TVC

Chassis L03.1L AA

14PT3131/78

Service Information

(Figura 1)

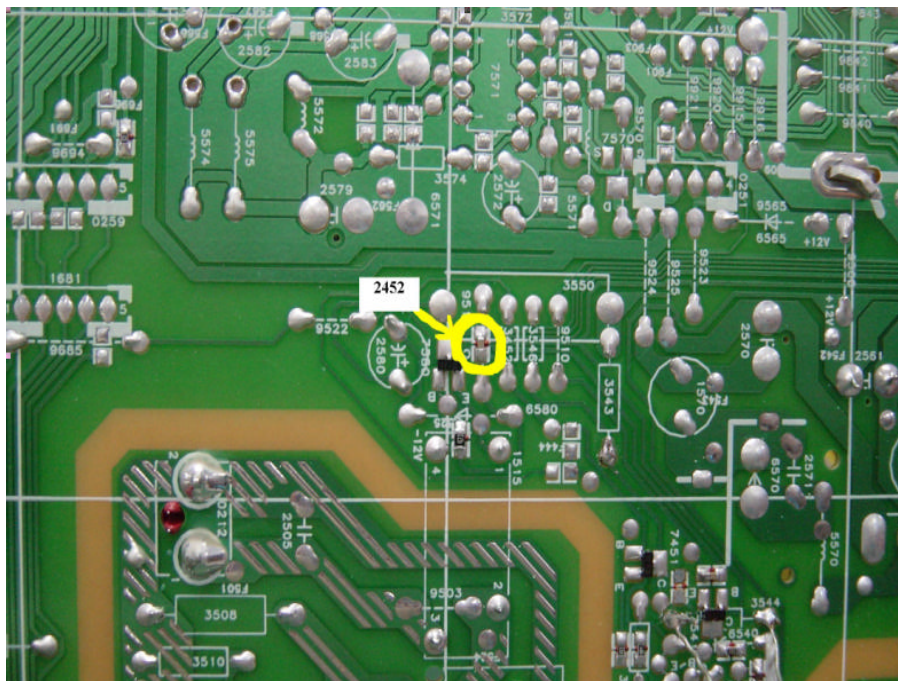
Sintoma:

Ativação do circuito de proteção devido a uma perda momentânea de energia da rede elétrica ou protegido no momento inicial da partida.

Devido a falha citada acima ocorre distúrbio na informação de EHT do circuito de deflexão horizontal ativando deste modo o circuito de proteção.

Acrescentar um capacitor SMD 22nF 25V (2238 916 15641) na posição 2452. **(Figura 1)**

Esta correção deverá ser aplicada previamente para todos os aparelhos que derem entrada no posto e estiverem dentro dos números de série 51272 a 56885.
